estrutura x arq

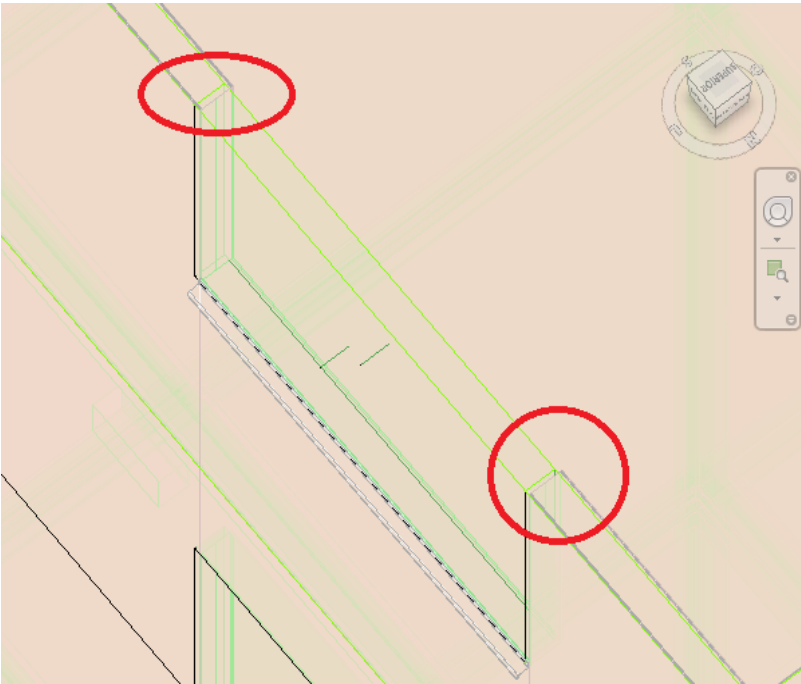
Janelas dos quartos com diferença com estrutura, por favor, verificar e ajustar conforme estrutura (estrutura em verde) em todas as torres
